注水系配管ルート変更に係る

影響確認について

## 東海第二発電所 注水系配管ルート変更に係る影響確認について

第 1 図 耐圧強化ベント及び特重/S A 兼用の格納容器圧力  
逃がし装置概略系統図

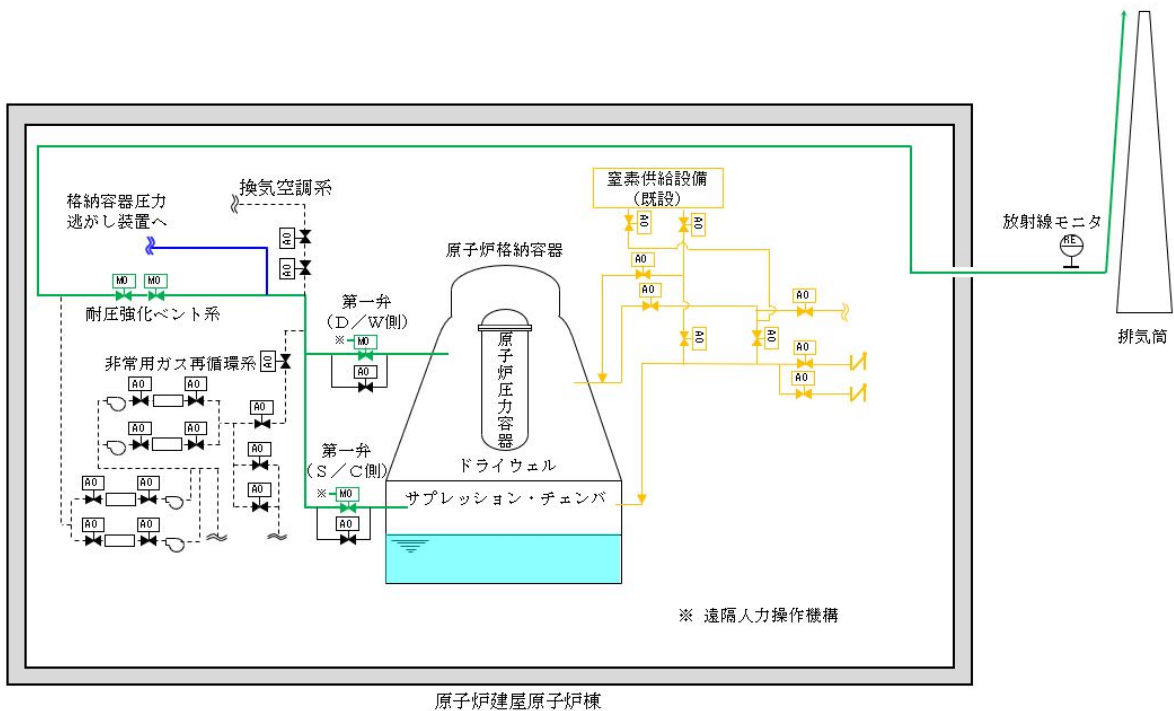
格納容器圧力逃がし装置の特重／S A 兼用化に伴い、格納容器圧力逃がし装置は、耐圧強化ベントラインと独立した系統構成に変更する。

格納容器圧力逃がし装置の特重／S A 兼用化に伴い、  
を設置するため、本設備の設置後は、耐圧強化ベントラインは廃止する。(第 1～6 図参照)

第 4 図 耐圧強化ベント廃止方法

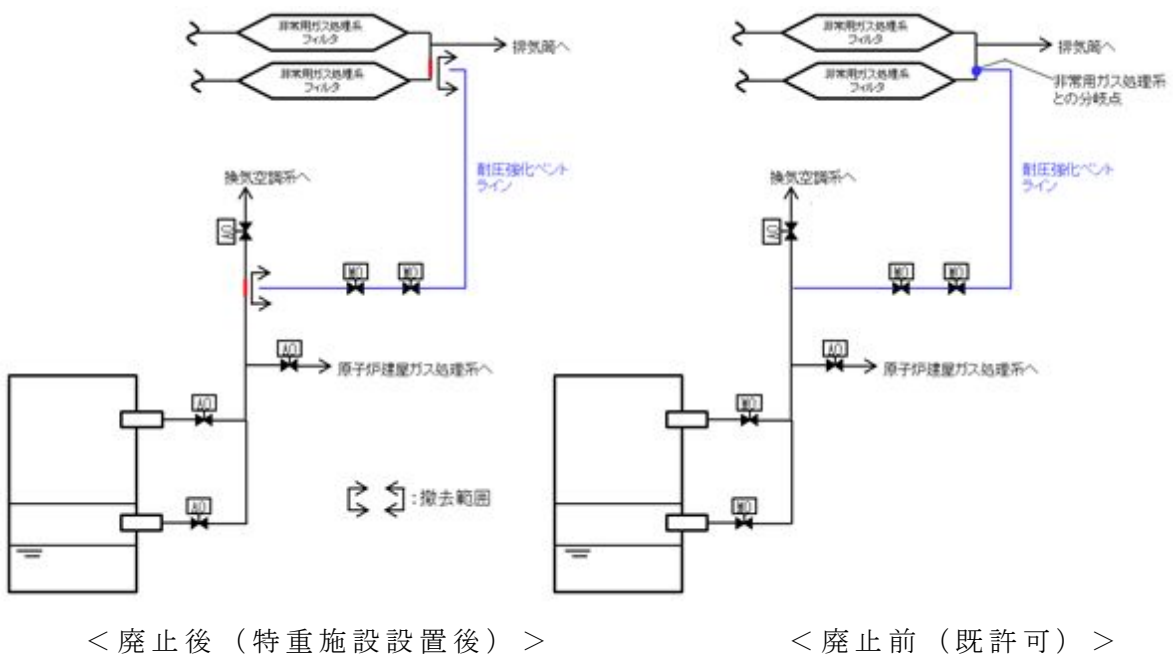
- ・耐圧強化ベントの上流（格納容器圧力逃がし装置 D / W ベントラインとの分岐点）及び下流（非常用ガス処理系との合流点）近傍で耐圧強化ベントラインを切断する。
- ・格納容器圧力逃がし装置 D / W ベントライン及び非常用ガス処理系側の切断面を含む継手をそれぞれエルボと直管に取り替える。(第 4 図参照)
- ・耐圧強化ベント系放射線モニタを廃止とする。それに伴い、S P D S データ表示装置パラメータの耐圧強化ベント系放射線

図1 中央制御室滞在時の評価対象方位（風向）

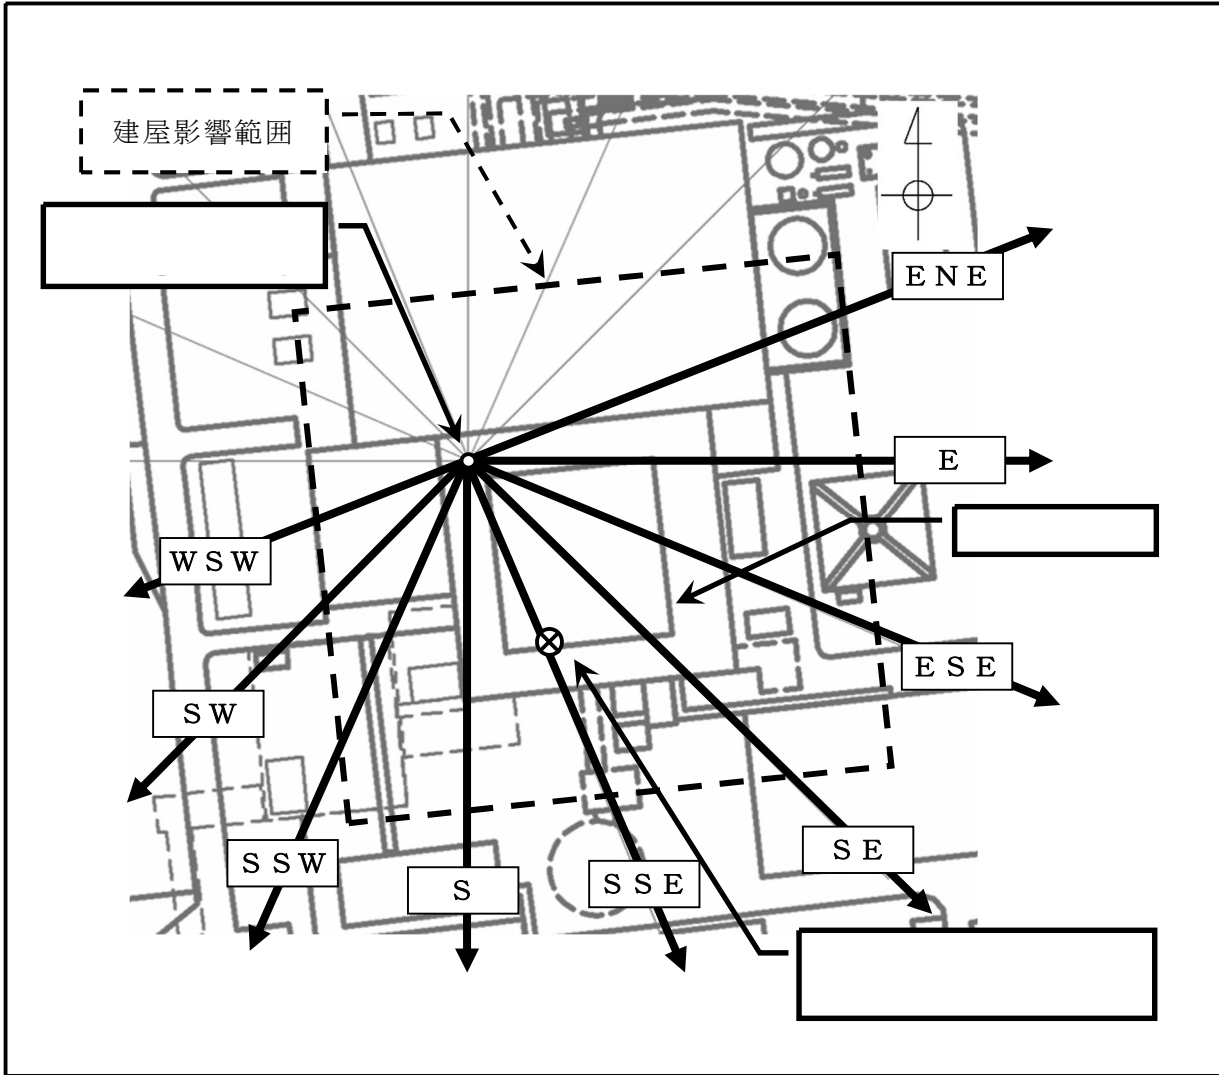
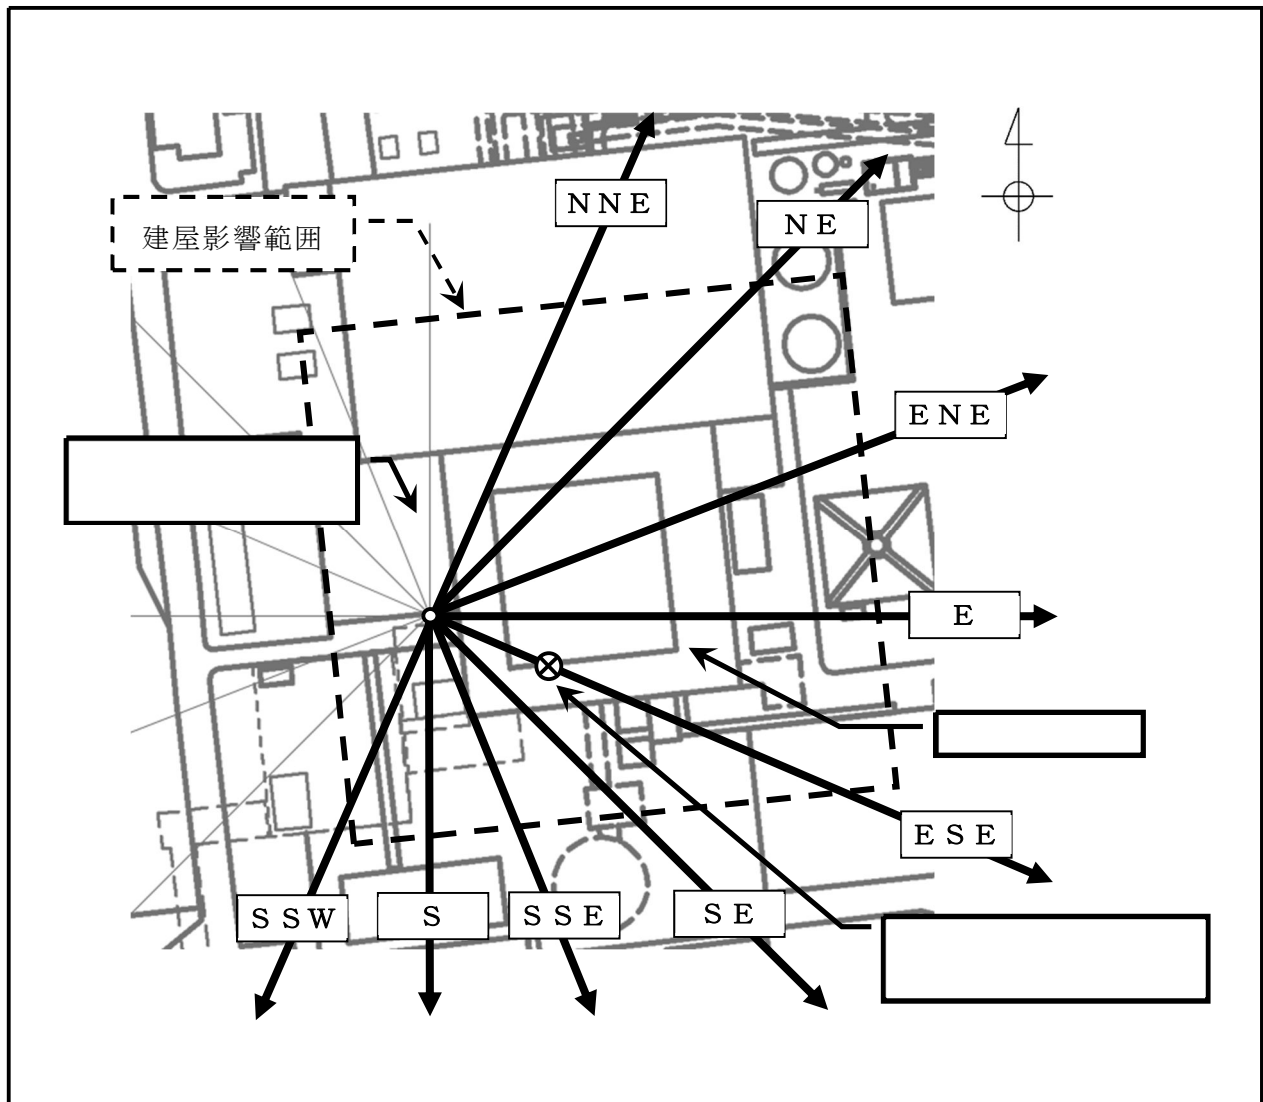
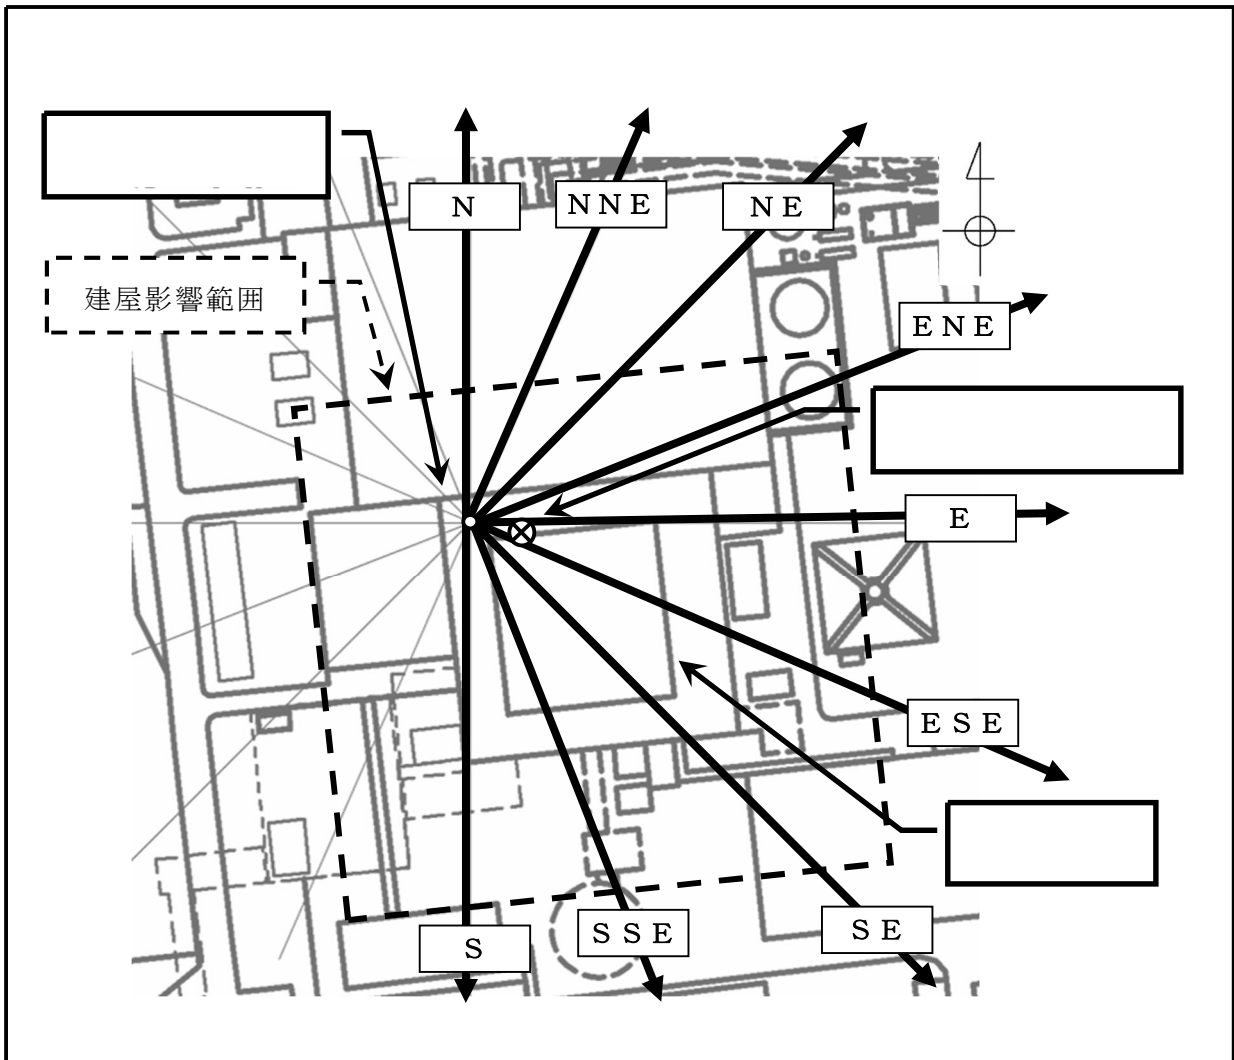
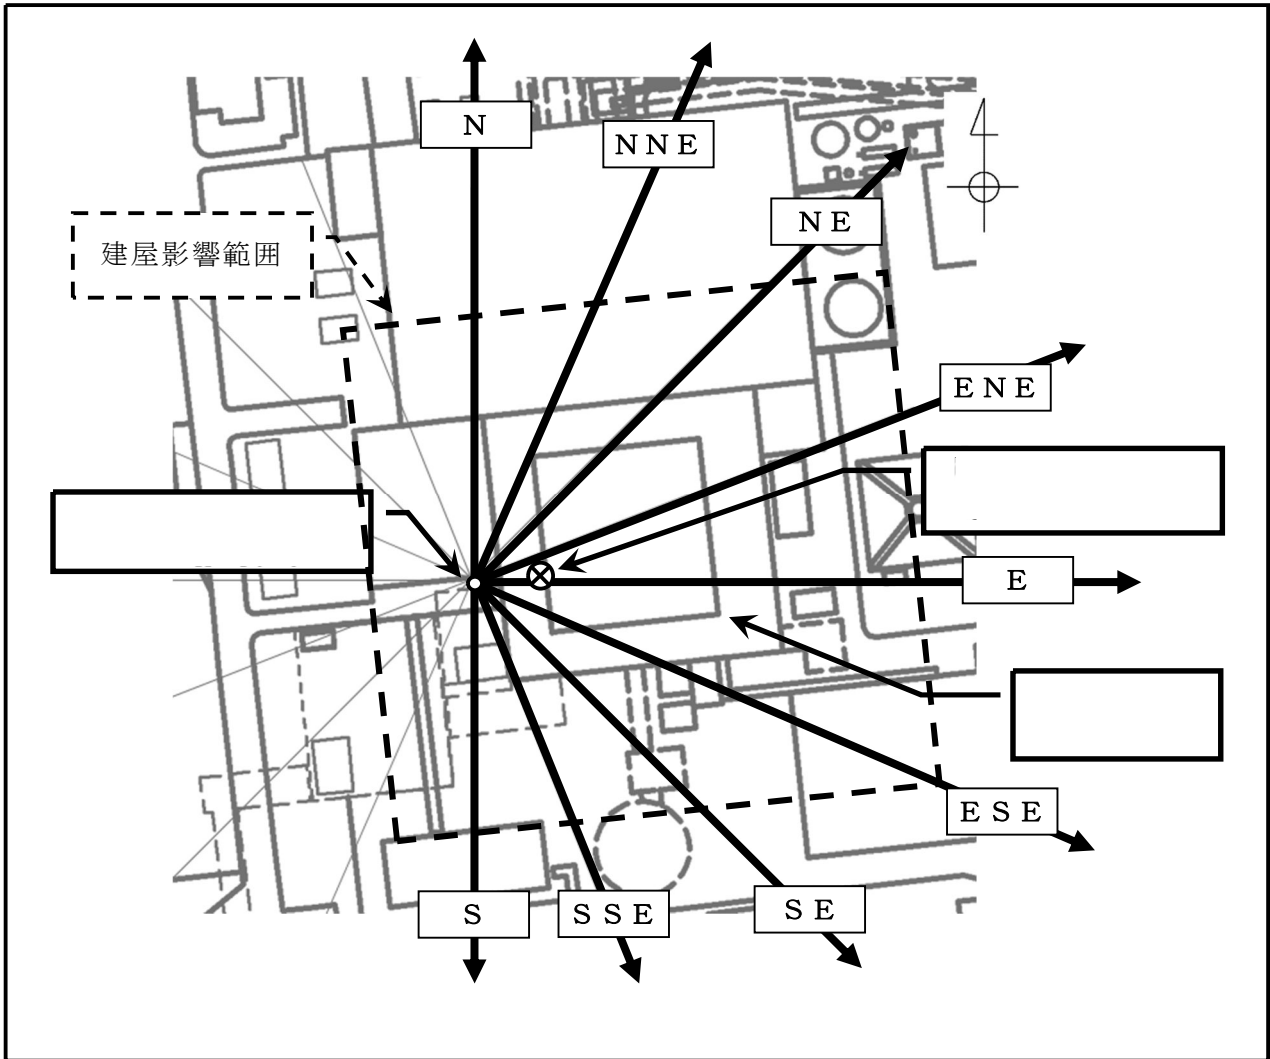
格納容器圧力逃がし装置の兼用化に伴い、フィルタ装置の放出口位置が変更となり、放出源から評価点の位置関係が図 1～図 4 に示すとおりとなることから、被ばく評価の大気拡散評価に係る評価方位及び評価距離が既許可審査資料から変更となる。大気拡散評価結果について表 1 に示す。

図6 【変更後】「霧囲気圧力・温度による静的負荷（格納容器過圧・過温破損）」の作業と所要時間（代替循環冷却系を使用できない場合）

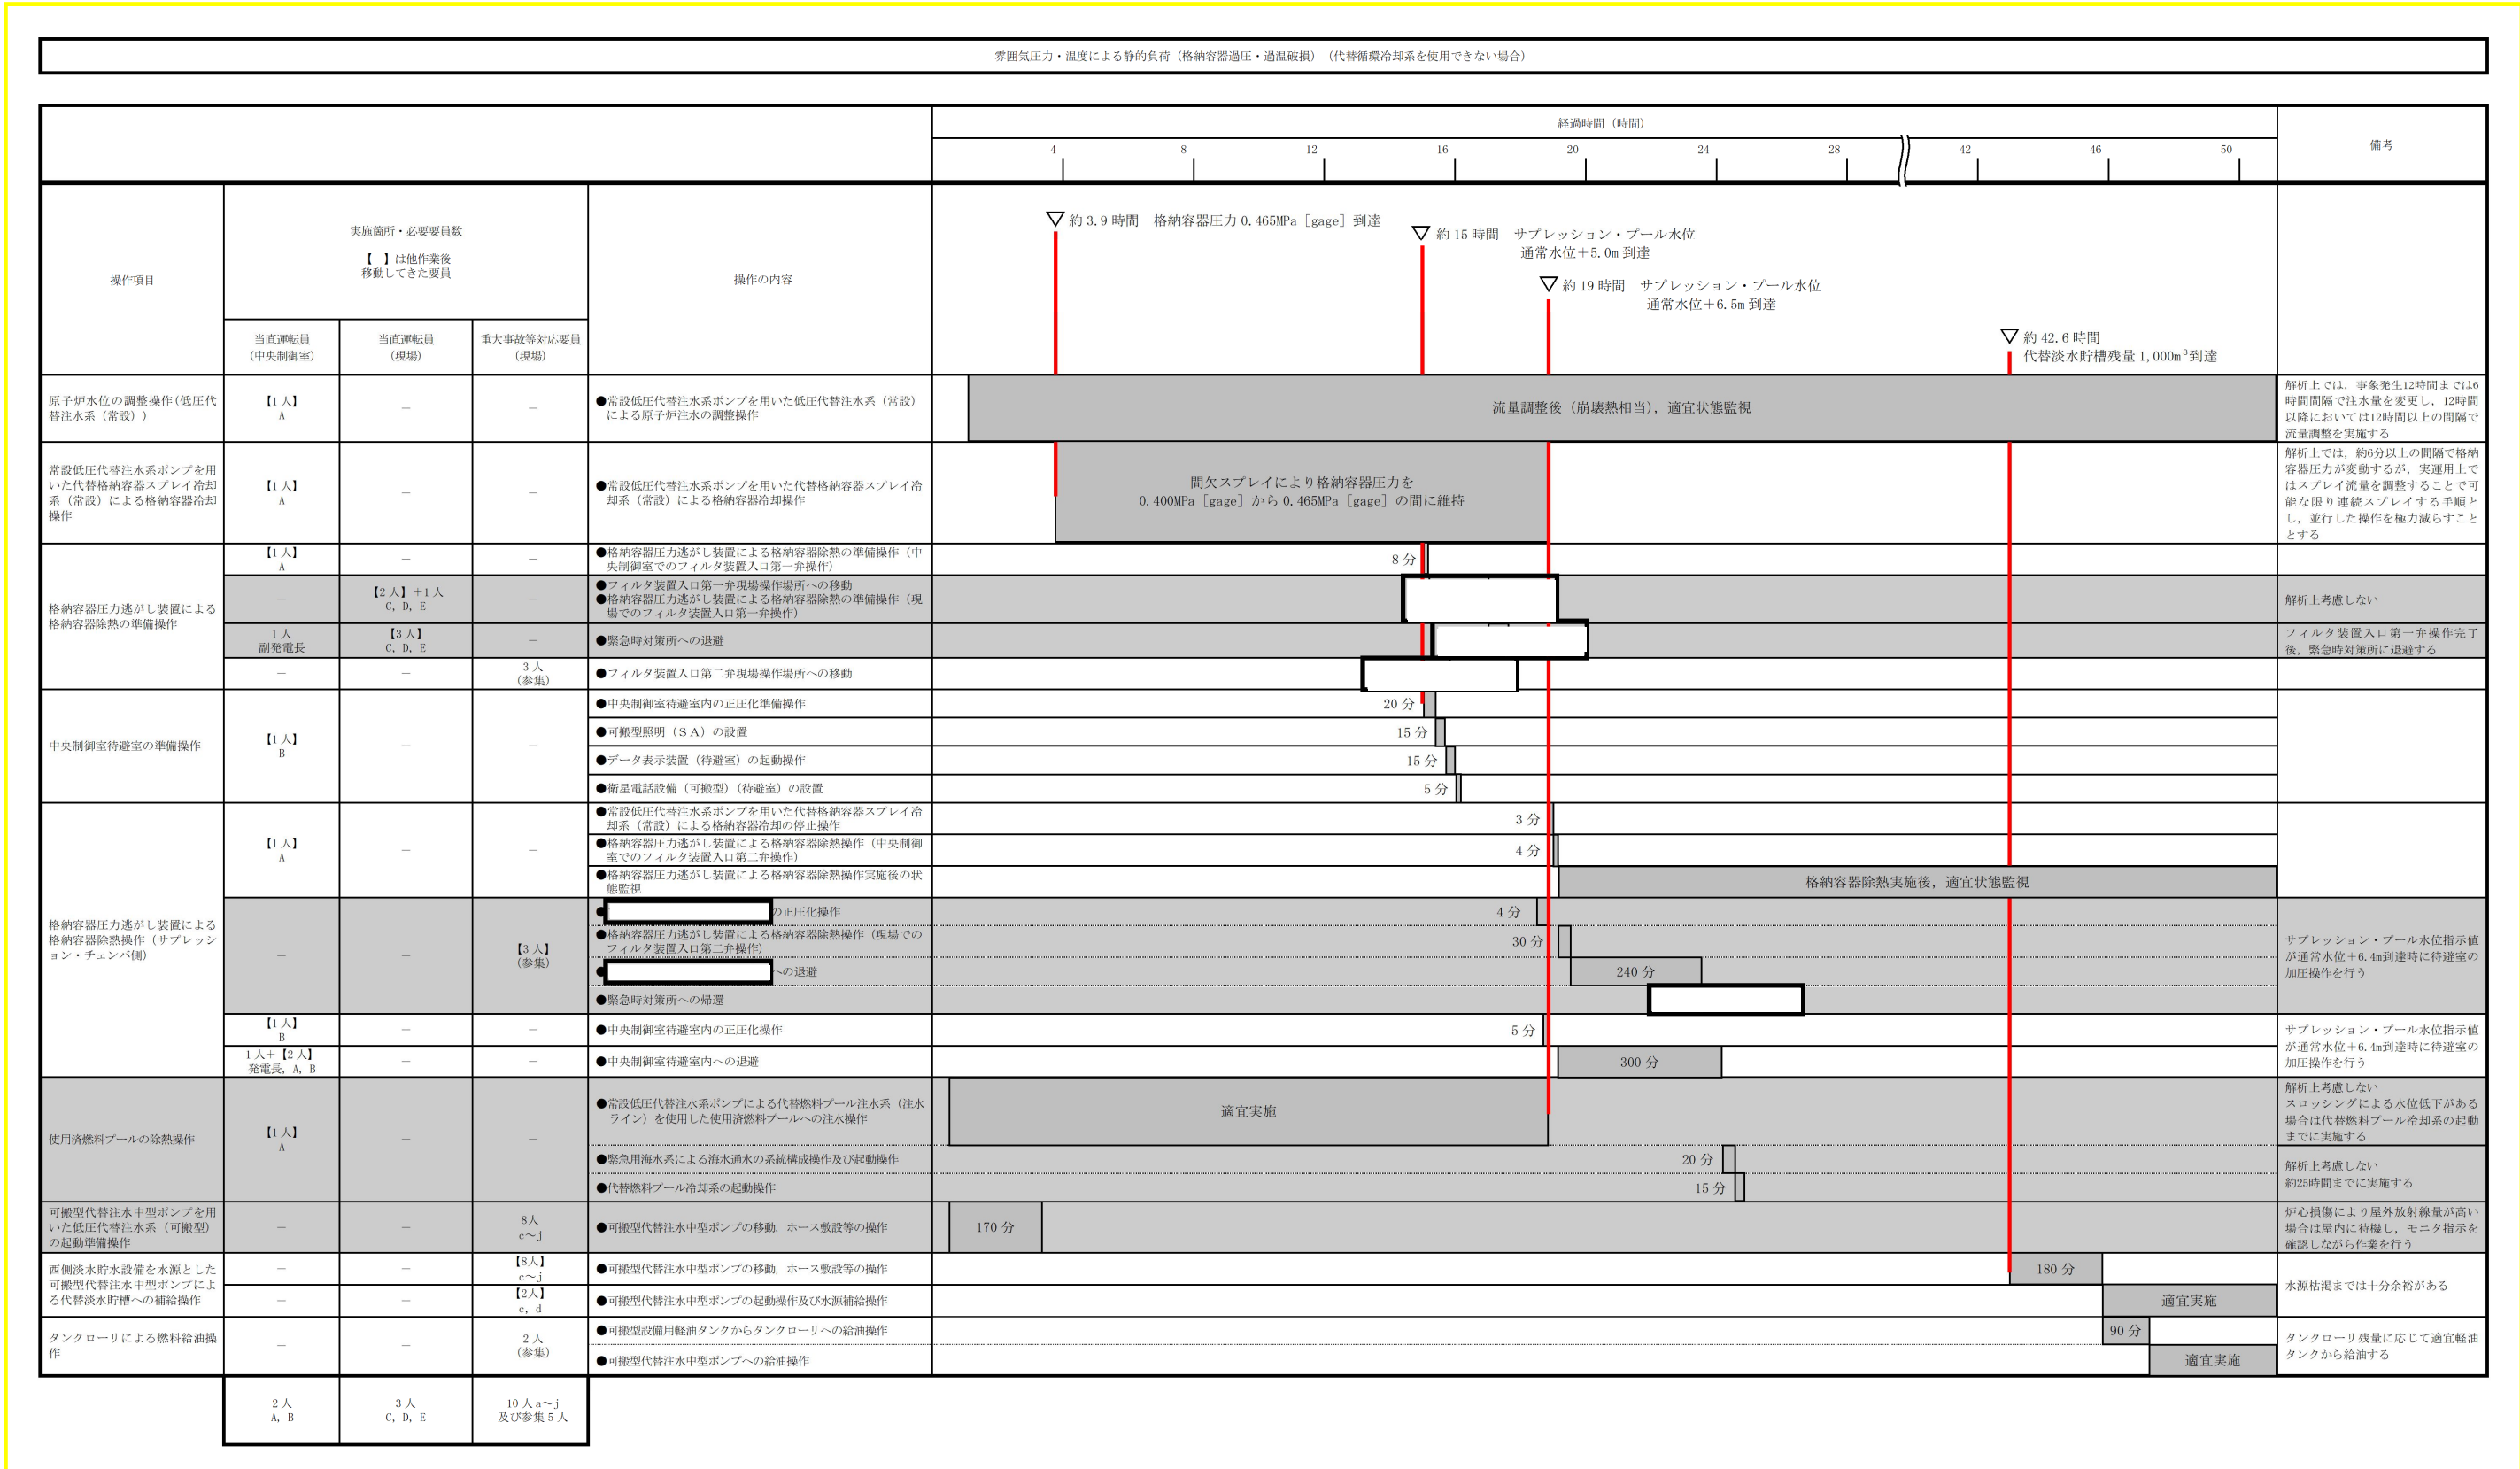
起動のタイムチャートは，格納容器圧力逃がし装置の兼用化に伴い変更はあるが，設備の設計に変更はなく，切替えは発生しないため，適合性評価への影響はない。
